Réponses au procès-verbal de synthèse des observations formulées lors de l'enquête publique

COMMUNE DE MAGRIE ENQUETE PUBLIQUE RELATIVE A LA DEMANDE D'AUTORISATION ENVIRONNEMENTALE EN VUE D'EXPLOITER UNE CARRIERE DE CALCAIRE, LIEUX-DITS « Charlou et Le Cros » (23 AOUT – 08 OCTOBRE 2021) PROCES VERBAL DE SYNTHESE DES OBSERVATIONS DU PUBLIC

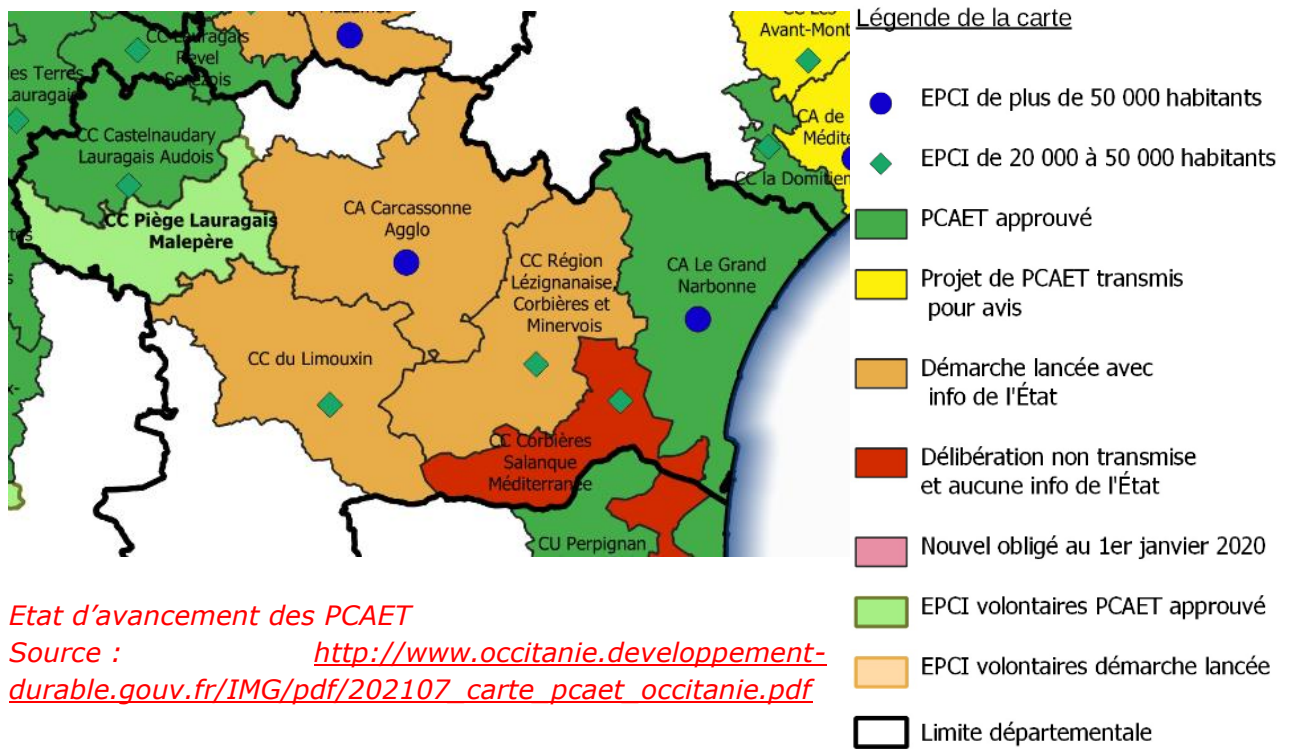
- *Dans la déposition RD96 Mme Gellé aborde le sujet Climat Energie Ecologie Elle souligne que le dossier ne fait pas référence :*
 - *Au plan Climat Air Energie territoriale en cours d'élaboration sur la CC du limouxin.*
 - *A la loi Biodiversité*
Le projet va à l'encontre de ces objectifs législatifs et ne répond pas à un besoin du territoire. L'activité d'extraction va libérer du carbone, incidence non évoquée dans l'étude d'impact. Les activités de la carrière et l'augmentation du trafic de PL vont accélérer les émissions de GES.
Propose en alternative la création d'une petite centrale photovoltaïque.

1.2. Plan Climat Air Energie

Le Schéma Régional du Climat de l'Air et de l'Energie (SRCAE) est pris en compte dans l'étude d'impact (pages 400 et suivantes). La déclinaison locale du SRCAE au niveau territorial est en cours de réalisation sur de nombreuses communautés de communes. En ce qui concerne le plan Climat Air Energie territorial (PCAET) pour la Communauté de Communes du Limouxin, ce document est en cours d'élaboration les données ne sont pas disponibles et ce plan n'a pas encore été approuvé.

Pour la Communauté de Commune du Limouxin il est mentionné concernant ce schéma « démarche lancée... » (cf carte ci-après). Ce plan n'est donc pas encore validé et ne peut pas être opposé au projet. Aucune donnée de document provisoire n'est disponible à ce jour.
